**« Projet de création de la piste Camp Filluel »  
présenté par la commune de Sainte-Foy-Tarentaise,  
sur la commune de Sainte-Foy-Tarentaise (Savoie)**

**Avis de l'Autorité environnementale  
sur le dossier d'autorisation d'aménagement de piste,  
présentant le projet et comprenant l'étude d'impact**

**Avis P n° 2014-1086**

**émis le 11 juillet 2014**

Source : Etude d'impact, p.22

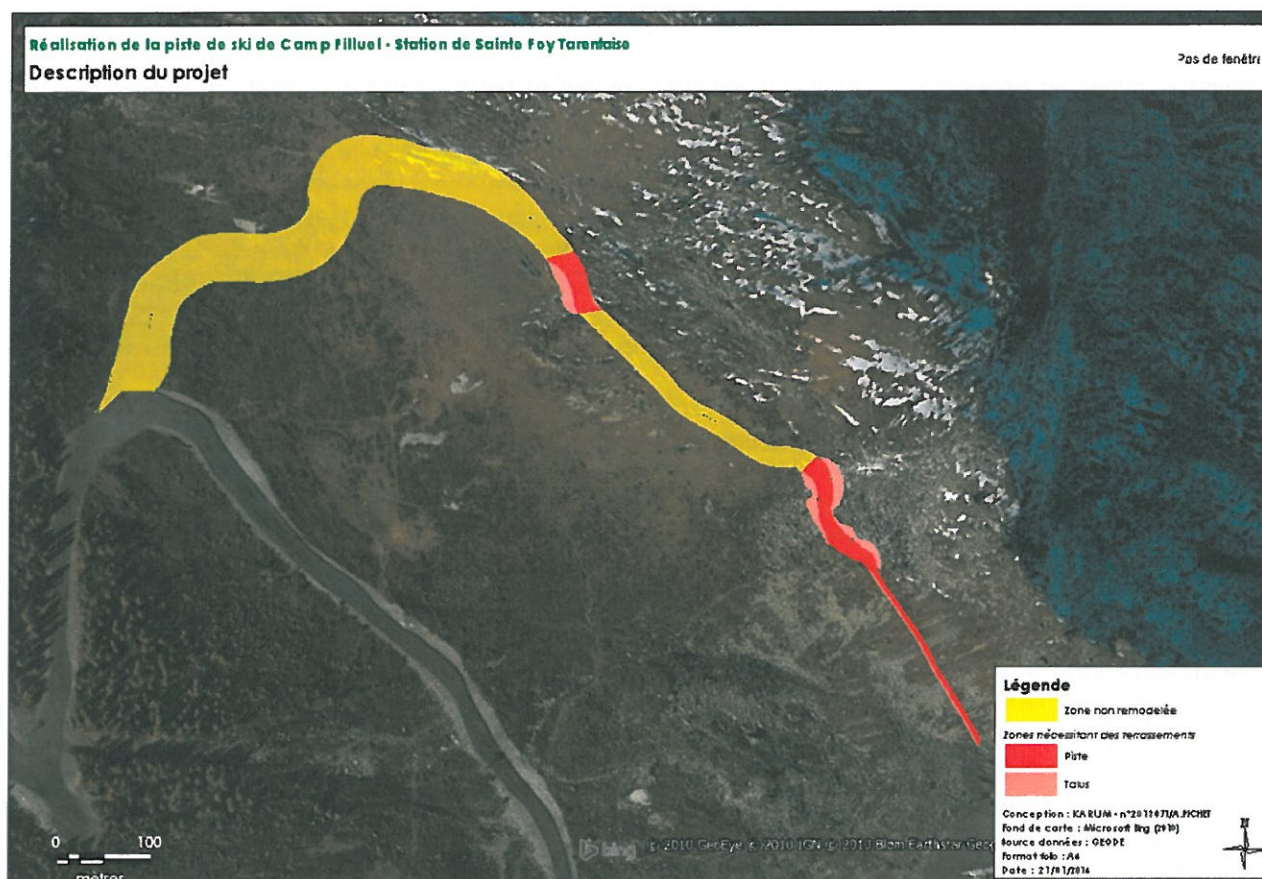
La zone de remodelage amont, située en aval immédiat du télésiège de la Marquise, est subdivisée en deux secteurs :

- Le secteur 1, le plus amont, de 2 415 à 2 400 m (situé entre les profils P01 à P12), correspond à la réalisation d'une plate-forme de piste d'une largeur moyenne de 5 m, avec une pente de 9 %, afin de permettre une traversée depuis l'arrivée du télésiège « La Marquise » jusqu'à la crête nord. Un mur de soutènement, d'une hauteur de 2 m – 2,5 m est nécessaire sur ce secteur.
- Sur le secteur suivant, de 2 400 à 2 360 m (situé entre les profils P12 et P21), la plate-forme de piste aura une largeur moyenne de 14 m avec une pente variant de 20 à 25 %. Les travaux permettront la correction du dévers dans une zone de blocs. Des enrochements sont prévus au niveau du secteur P17 (numéro de profil).

La zone de remodelage aval (secteur 3), comprise entre 2 306 et 2 290 m d'altitude (entre les profils P37 et P42), permettra l'aménagement d'une plate-forme de piste d'environ 20 m de largeur, avec une pente variant de 7 à 30 %. D'après la notice descriptive, présente dans le dossier de DAAP, le volume de déblais/remblais est de 830 m<sup>3</sup>, contre 1 900 m<sup>3</sup> dans l'étude d'impact (p.23).

Les hauteurs de talus sur les trois secteurs de travaux ne sont pas précisées dans l'étude d'impact. Le formulaire de demande de permis d'aménager précise néanmoins que les affouillements iront jusqu'à - 5 m et les exhaussements jusqu'à + 4 m. L'emprise globale du projet (3 secteurs) est de 9 340 m<sup>2</sup>.

Les grandeurs caractéristiques de la piste doivent être mises en cohérence entre les différentes pièces composant le dossier de DAAP de la piste Camp Filluel (étude d'impact p.6, 23 ; notice descriptive des travaux PA02, p.4-6...).

L'absence de plan intégrant le projet dans le réseau de pistes et remontées mécaniques existantes (tel que le plan de la variante p.109), rend difficile la visualisation du projet. La description du projet et de ses caractéristiques nécessite ainsi d'être développée dans l'étude d'impact.
